Zum vorliegenden Entwurf der Bebauungsdichteverordnung wird wie folgt Stellung genommen:

Im Begutachtungsentwurf wird in §1 Abs. 4 dargelegt, dass jene Brutto Geschossflächen von Geschossen grundsätzlich zur Bebauungsdichte hinzuzurechnen sind, wenn „**...das Geschoß über dem angrenzenden Geländeniveau liegt ...**“.

Bild 1 Position einer TG ebenerdig und in Hanglage. Jeweils mit projektierte Geländeänderung.

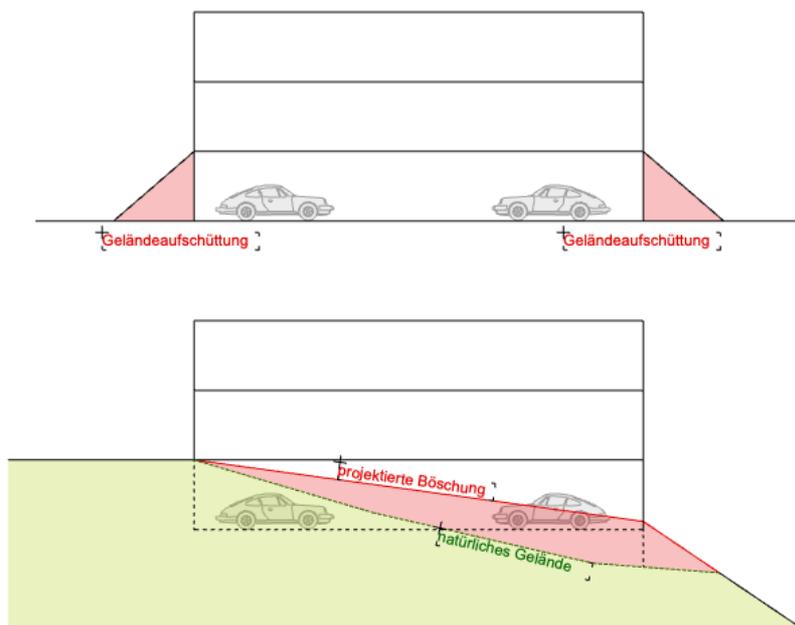
Nun würde sich lt. dem vorliegenden Entwurf zur Bebauungsdichte die Situation ergeben, dass eine Tiefgarage bei Hanglage sehr wohl als abstandsrelevant, jedoch nicht als bebauungsdichterelevant herausstellen könnte. Diese Dualität wäre in der Praxis durchaus vorstellbar. Es werden jedoch in anderer Hinsicht Schwierigkeiten gesehen.

Lt. dem vorliegenden Entwurf würde Tür und Tor für Interpretationen des projektierten Geländes geöffnet, und beispielsweise eine ebenerdige Garage, die an den Außenwänden mit einer projektierten Geländegestaltung, sprich Böschung, eingeschüttet wird, nicht zur Bebauungsdichte zählen. Es besteht die Befürchtung, dass dies zu absurden baulichen bzw. Geländeadaptierungen führen wird.

Im Falle einer oberirdischen Garage mit Gebäudeeigenschaft könnte auf diese Weise aber Bebauungsdichte für nachträgliche Aufstockungen und Zubauten lukriert werden.

Zusammenfassend kann also gesagt werden, dass der vorliegende Entwurf hinsichtlich Einschüttungen von oberirdischen Bauteilen betreffend Freiwerden von Bebauungsdichte als auch hinsichtlich der resultierenden Erscheinung von Gebäuden bei Hanglage kritisch gesehen wird.

Wenn es denn nun die Absicht, des Gesetzgebers ist, dass es eine Erleichterung oder Begünstigung für Keller, Garagen bzw. Parkierung geben sollte, dann wäre dies aus Sicht des Verfassers anderwärtig zu regeln. Es wäre in diesem Fall Farbe zu bekennen und diese Flächen generell aus der Bebauungsdichte herauszunehmen oder diesen Sachverhalt anders zu präzisieren.
